„Modernizace a dostavba ŽST Praha Masarykovo nádraží“

Vysvětlení, změny a doplnění zadávací dokumentace - Dodatek č. 18

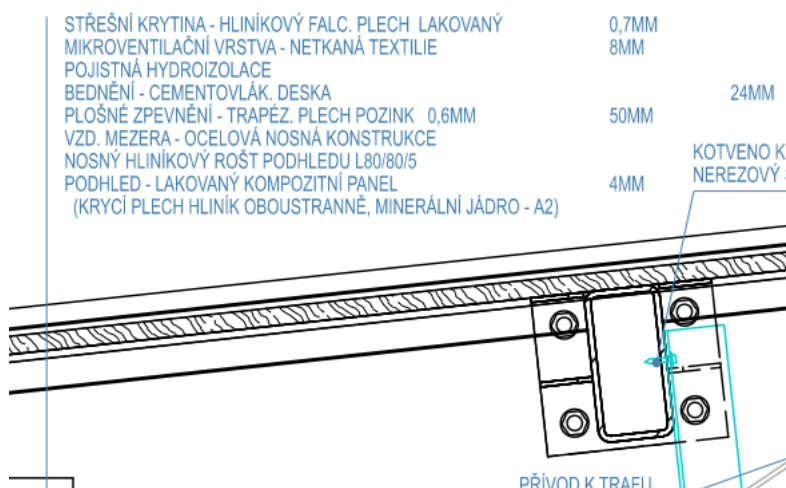
V zadavatelem poskytnuté dokumentaci ke **SO 11-74-01 ŽST Praha Masarykovo nádraží, zastřešení nástupišť** je na detailu č.3 (viz níže) uložen trapézový plech nikoli na podélné vaznice, jak je zvykem, ale mezi podélné vaznice, což silně zvýší pracnost montáže trapézového plechu, navíc ocelová konstrukce není vyprojektovaná na takové uložení, tj. chybí ocelové pásy po celé délce podélných vaznic, na které by byl trapézový plech uložen.

Není v možnostech uchazeče zkontrolovat výpis ocelové konstrukce, protože je výpis prvků seřazen podle síly prvků, ale domníváme se, že pokud není prvek na výkresech, není ani na výpisu materiálu.

Jednalo by se o podstatné navýšení hmotnosti ocelové konstrukce a vzhledem k tomu, že je výpis ocelové konstrukce přesně po základních prvcích bez jakýchkoli přídatků na přípoje, budou takové pásy v hmotnosti ocelové konstrukce chybět.

Pokud by byl plech uložen standardně nahoru, dojde k rozšíření okraje zastřešení a tedy i navazujícího prvku okraje střechy.

Žádáme zadavatele o upřesnění požadovaného řešení, případně o úpravu výkazů výměr.

Trapézový plech slouží jako zavětrování a plošná podpora pro bednění a skutečně se nachází mezi podélnými vaznicemi. Trapézový plech je uložen v tomto místě z architektonických důvodů. Do výkazu výměr bylo doplněno uchycení pomocí ploché ocele 50x6.

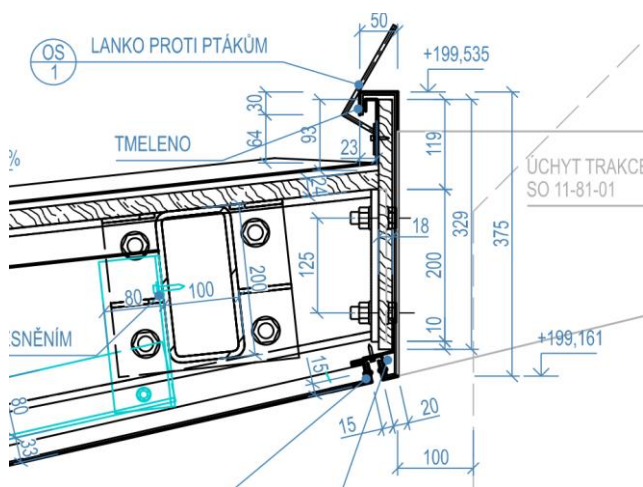
V zadavatelem poskytnuté dokumentaci ke **SO 11-74-01 ŽST Praha Masarykovo nádraží, zastřešení nástupišť** u prvků okraje střechy není ve výpisu zámečnických a klempířských výrobků samostatná položka pro okraj střechy na detailu 3 stejného výkresu SO117401_1_2_010_001, který se skládá z nějakého dřevěného podkladního materiálu potaženého nějakým plechem aktuálně má výšku 375mm (viz níže).

764	Konstrukce klempířské
57	28355012	pás plastový okapní ochranný a větrací šířky 100mm pás plastový okapní ochranný a větrací šířky 100mm (111,2+126,6+131,0+36,6+201,0+48,0+283,3+48,2 +345,5+29,3+84,3)=1 445.000 [A] A*1,15=1 661.750 [B]

Žádáme zadavatele o upřesnění, zda pol. č. 57 zahrnuje tento okraj nebo zda je okraj střechy součástí plochy zastřešení v položkách č. 58 a 59.

Okraj střechy je ze stejného materiálu jako podhled krytiny - hliníkového sendvičového panelu a je zahrnut v položce č. 86 (R79912).
